서울특별시지방경찰청

제목 교통안전시설 개선 설치 통보(하달)[남대문서 심의]

중림로 조성 계획

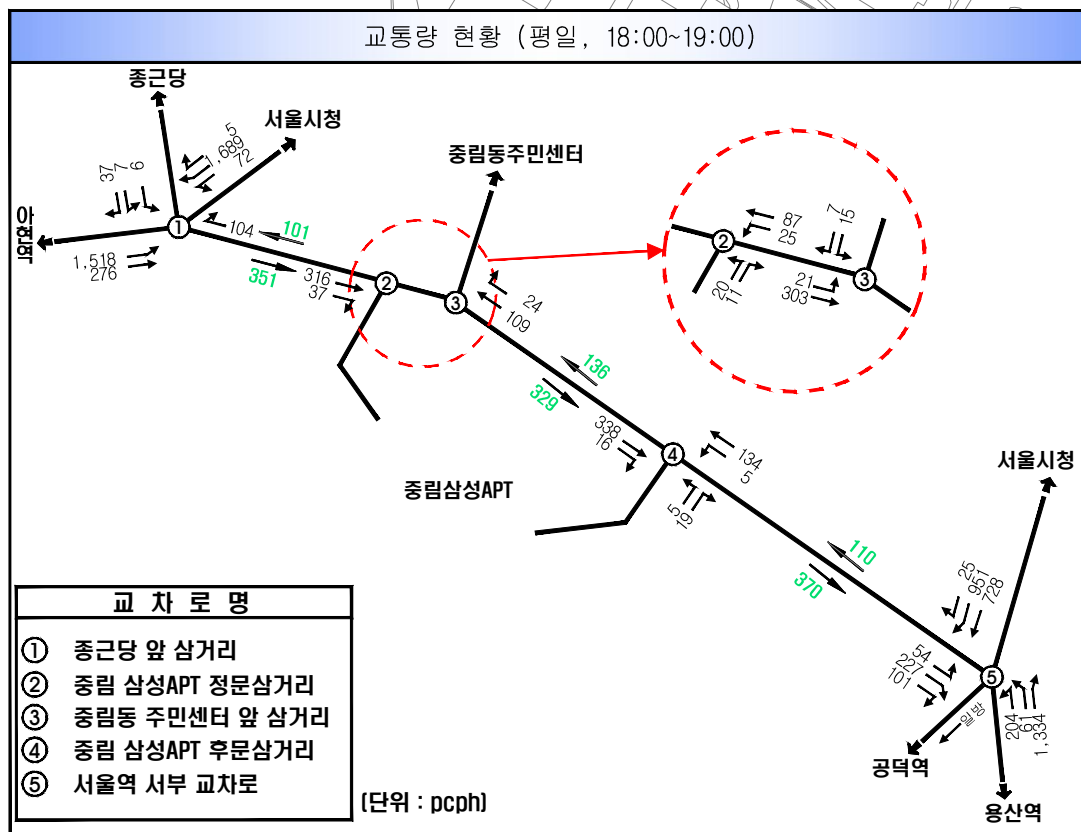
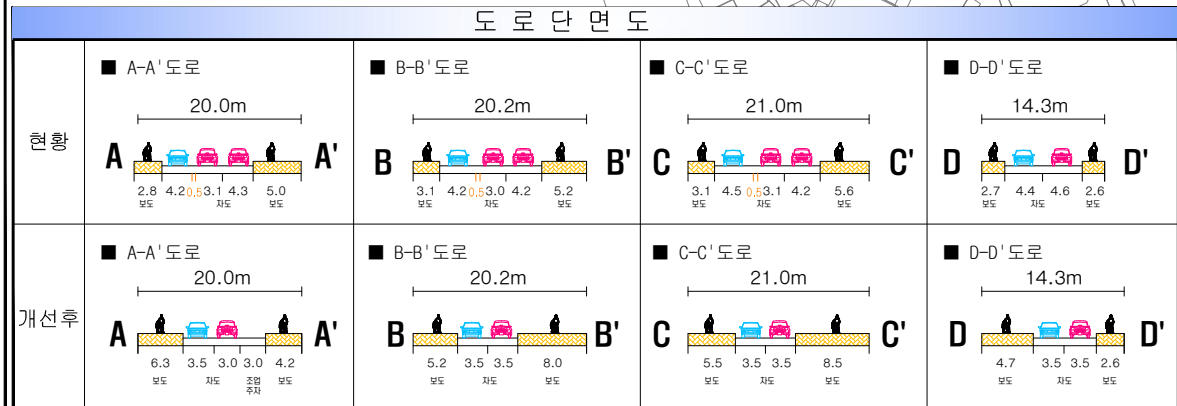
- 개선 사항**
- 보행환경 개선 : 개선구간 540m
 - 보도폭 확폭 : 현황 2.6m~5.8m → 개선 후 2.6m~9.9m
 - 차로 조정 : 조정구간 270m, 3차로 → 2차로
 - 고원식교차로 신설 : 3개소
 - 횡단보도 신설 : 14개소 (고원식횡단보도 1개소 포함)
 - 횡단보도 조정 : 11개소
 - 신호등 (점멸등) 신설 : 2개소
 - 신호등 이설 : 5개소
 - 과속방지턱 신설 : 1개소
 - 과속방지턱 조정 : 6개소
 - 과속방지턱 삭제 : 4개소
 - 상가시설 전면 조업주차면 설치 : 5면
 - 안전횡스 설치 : L=108.2m
 - 어린이보호구역 표지판 신설(4개소) 및 위치이전(2개소)
